女川原子力発電所2号炉  
地盤(敷地の地形, 地質・地質構造)について  
(コメント回答)

令和元年8月30日  
東北電力株式会社

## 審査会合におけるコメント

2.1 敷地の調査【2号炉の耐震重要施設及び常設重大事故等対処施設】

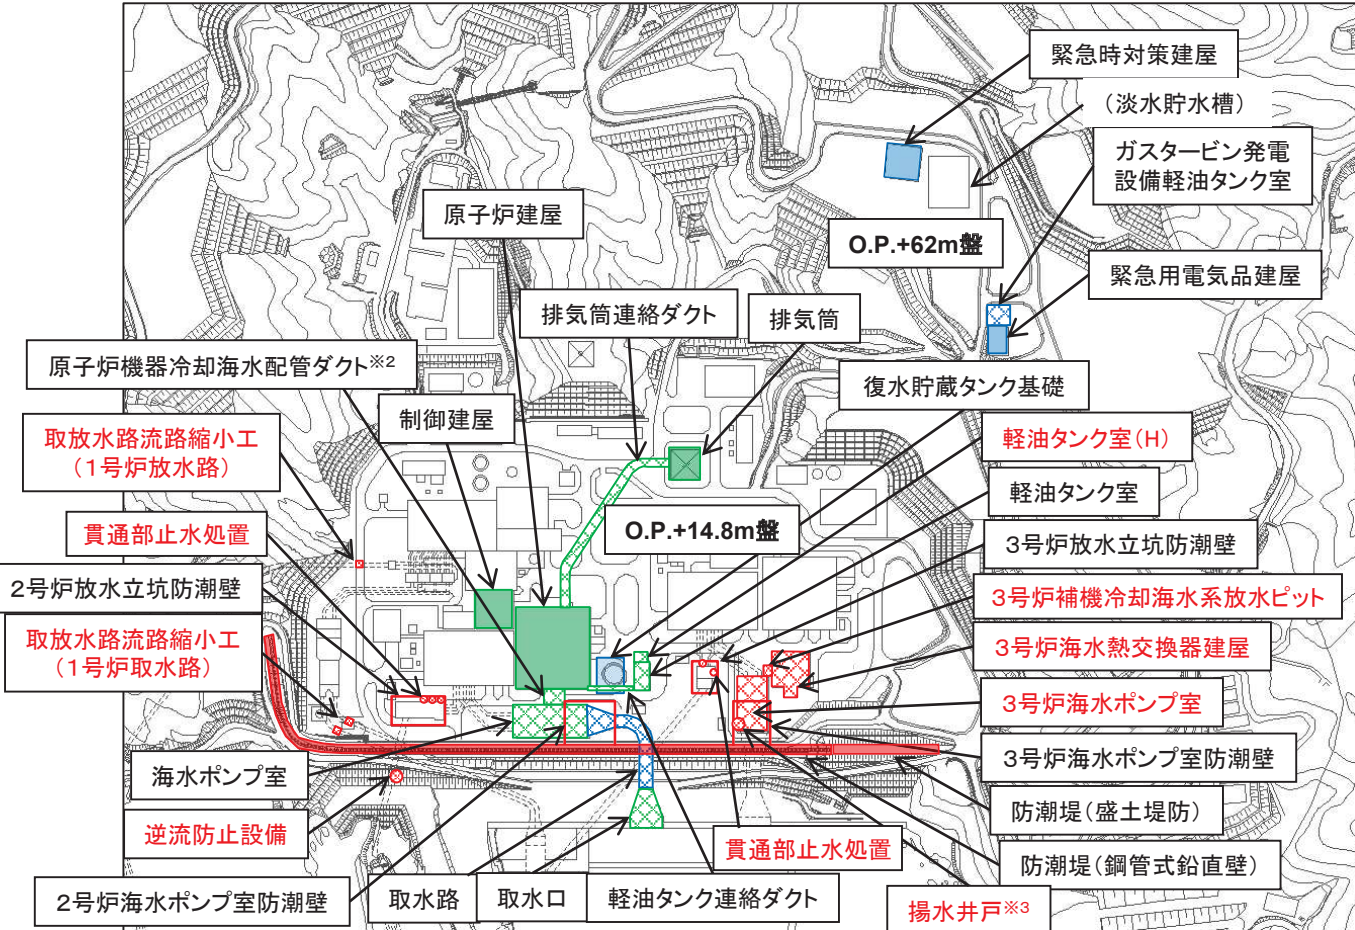
No.	審査会合におけるコメント(令和元年6月21日)
S186	<ul style="list-style-type: none"> <li>液状化強度試験結果を記載するとともに、液状化や地下水位低下設備の位置付けについて、合同審査会合の審議結果を反映すること。</li> </ul>

コメントS186

➤ 本評価の対象となる耐震重要施設及び常設重大事故等対処施設は、原子炉建屋が設置されるO.P.※1+14.8m盤と、緊急時対策建屋が設置されるO.P.+62m盤に配置されている。

- 3号炉海水ポンプ室、3号炉海水熱交換器建屋、取放水路流路縮小工、逆流防止設備、揚水井戸※3、貫通部止水処置、3号炉補機冷却海水系放水ピットを耐震重要施設に追加。:赤字にて記載
- 軽油タンク室(H)を耐震重要施設及び常設重大事故等対処施設に追加:赤字にて記載
- 取水口は貯留堰を含むことから、耐震重要施設及び常設重大事故等対処施設に変更。
- 淡水貯水槽を常設重大事故等対処施設から除外。

注1) 本頁以降の図は、PNを図面右側方向とし、海側が図面下方になる配置にて表示。  
 注2) 本資料は現時点の敷地造成計画を反映した平面図にて表示。  
 注3) 地下水位低下設備については、第752回審査会合(令和元年7月30日)において、耐震重要度はCクラス(Ss機能維持)であり、常設重大事故等対処施設にも該当しないと整理されたことから、対象施設から除外。

#### 【敷地の断層分布:地質水平断面図(O.P.約-14m)】

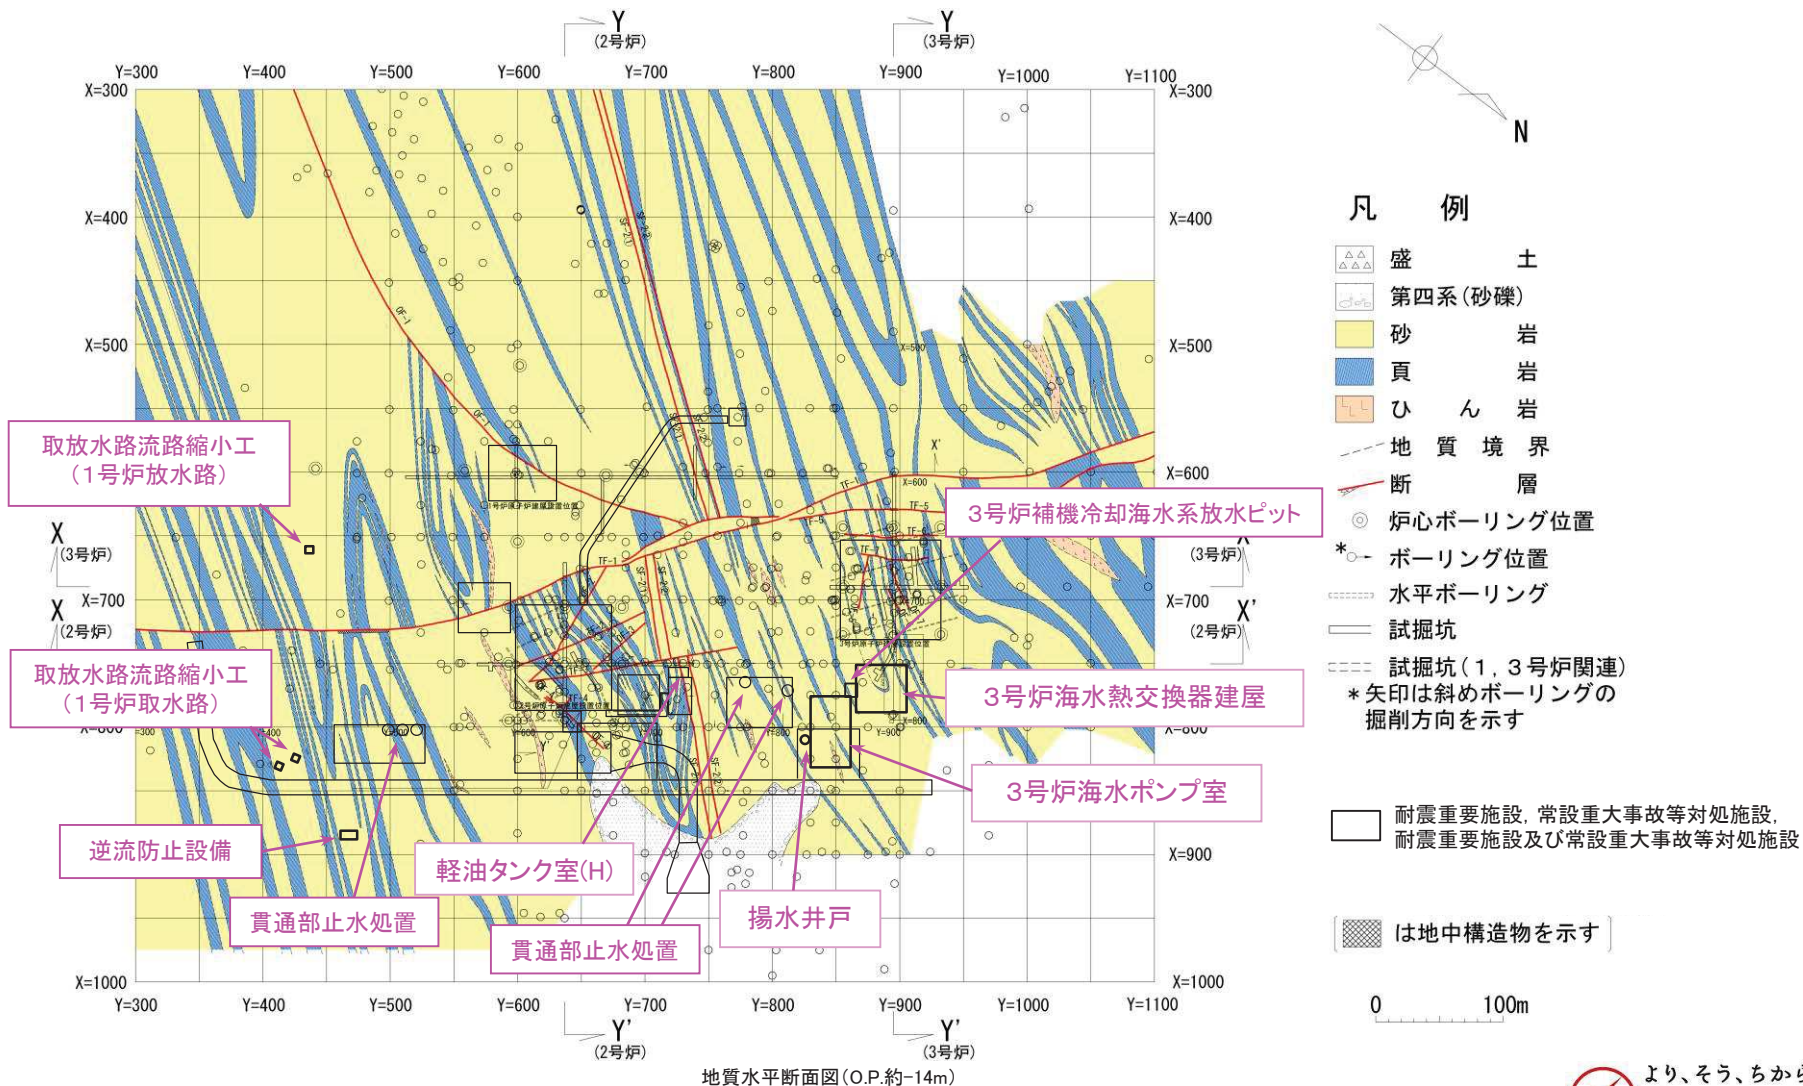
コメントS186

➤ 第474回審査会合(H29.6.9)から追加になった耐震重要施設(3号炉海水ポンプ室, 3号炉海水熱交換器建屋, 取放水路流路縮小工, 逆流防止設備, 揚水井戸, 貫通部止水処置, 3号炉補機冷却海水系放水ピット), 及び耐震重要施設及び常設重大事故等対処施設(軽油タンク室(H))と断層の位置関係を示す。

3号炉海水熱交換器建屋 底盤スケッチ, 断層の破碎幅

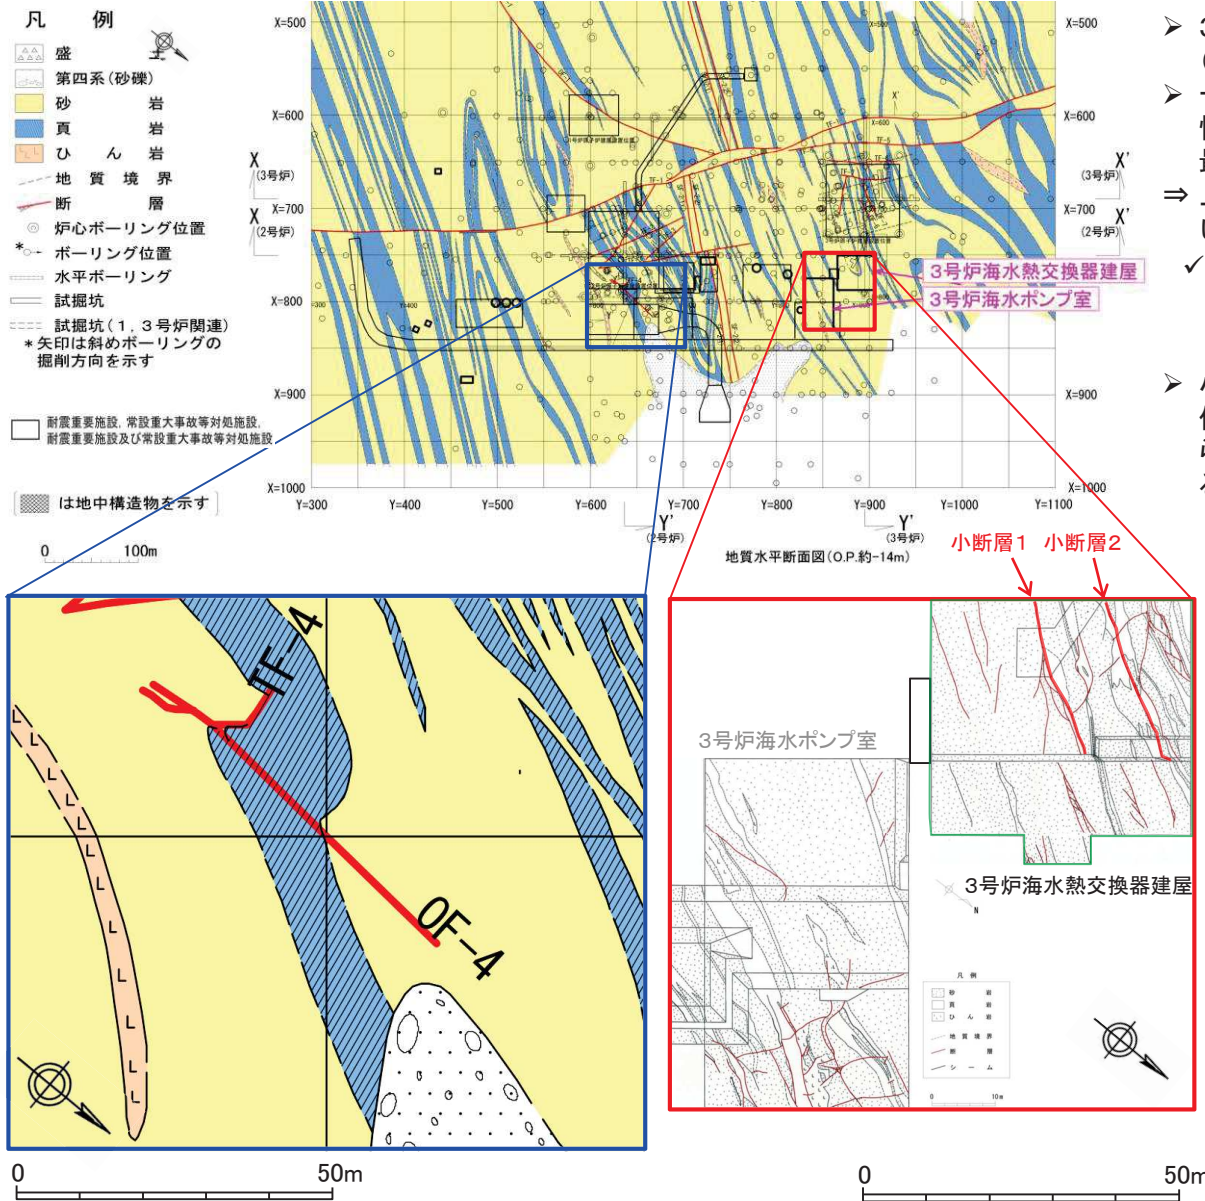
No.	審査会合におけるコメント(令和元年7月26日)
S188	<ul style="list-style-type: none"> <li>説明上の重要性及び申請書への記載を踏まえて、資料の構成を整理すること。</li> </ul>
S189	<ul style="list-style-type: none"> <li>3号炉海水ポンプ室及び海水熱交換器建屋の底盤スケッチに示されている小断層について、破碎幅・長さ・性状等、評価を詳しく説明すること。</li> </ul>
S190	<ul style="list-style-type: none"> <li>3号炉補機冷却海水系放水ピットについては、施設の位置関係を含めて、断層が延長しないことを説明すること。</li> </ul>
S191	<ul style="list-style-type: none"> <li>敷地南部の追加施設については、平面図だけでなく、地質断面図によって深部方向における断層との位置関係を示すこと。</li> </ul>
S193	<ul style="list-style-type: none"> <li>敷地周辺の地質・地質構造の半径30km以遠の活断層評価の概要に示されている断層分布図等、双葉断層や福島盆地西縁断層帯のように重要な断層の表示が途中で途切れているものについては、図を修正すること。</li> </ul>

- 3号炉海水熱交換器建屋の中央付近に分布する小断層(走向断層)は、最大破碎幅10cm、長さ25m以上である。
- 一方、顕著な変位量を有し、比較的破碎幅があり、連続性のある断層として、主要な断層としているOF-4断層は、最大破碎幅6cm、長さ20~55mである。
- ⇒ 上記を踏まえ、OF-4断層と同等程度の規模の断層について、破碎幅、長さ、性状等の詳細を確認した。
- ✓ 前述の最大破碎幅10cm、長さ25m以上の小断層(以下、小断層1)及び最大破碎幅8cm、長さ27m以上の小断層(以下、小断層2)について、詳細検討を行った。
- 小断層1及び小断層2の長さについては、南方延長想定位置付近の3号炉原子炉建屋基礎底盤には断層が認められないこと(左上図)から、最大でも50m以下と考えられる。

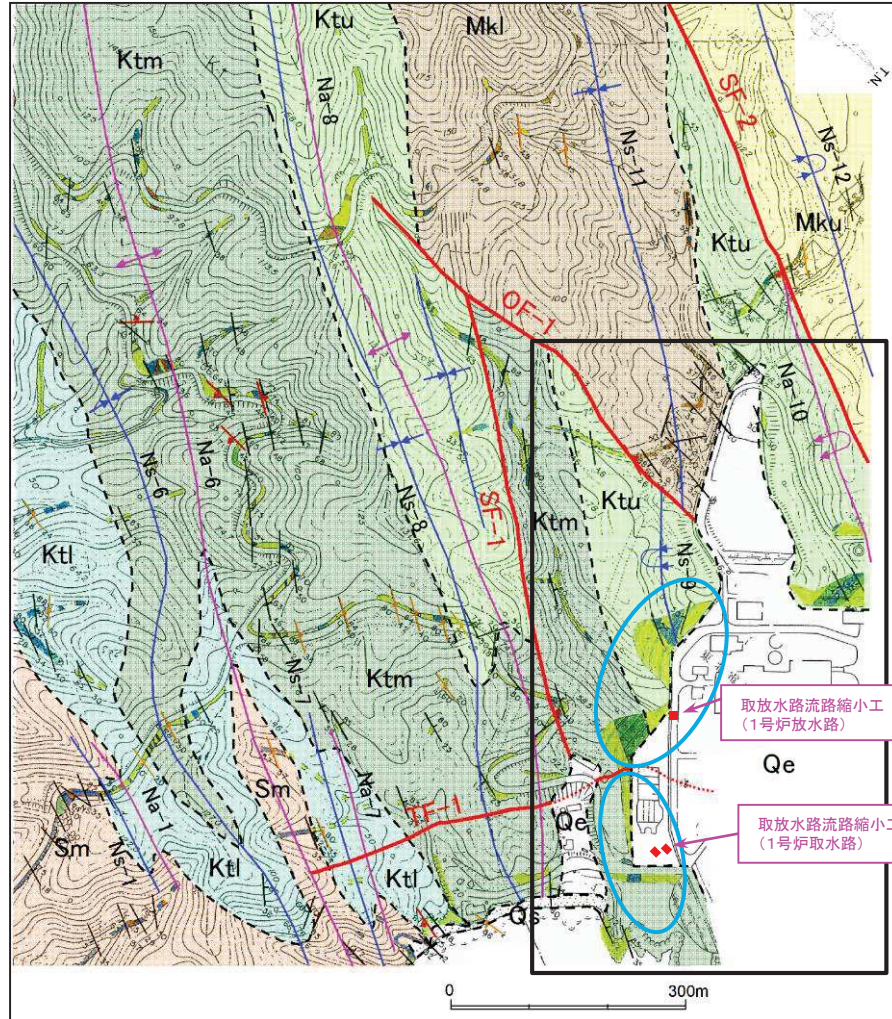
コメントS186

- 流路縮小工(1号炉放水路及び1号炉取水路)周辺のルートマップを以下に示す。
- 流路縮小工(1号炉放水路及び1号炉取水路)周辺(下図青線範囲)には、砂岩、頁岩及び砂岩・頁岩互層が連続的に分布しており、顕著な変位量を有し、比較的破碎幅があり、連続性のある断層は分布していない。
- また、近傍の掘削法面には、少なくとも流路縮小工付近へ延伸する断層は認められない。
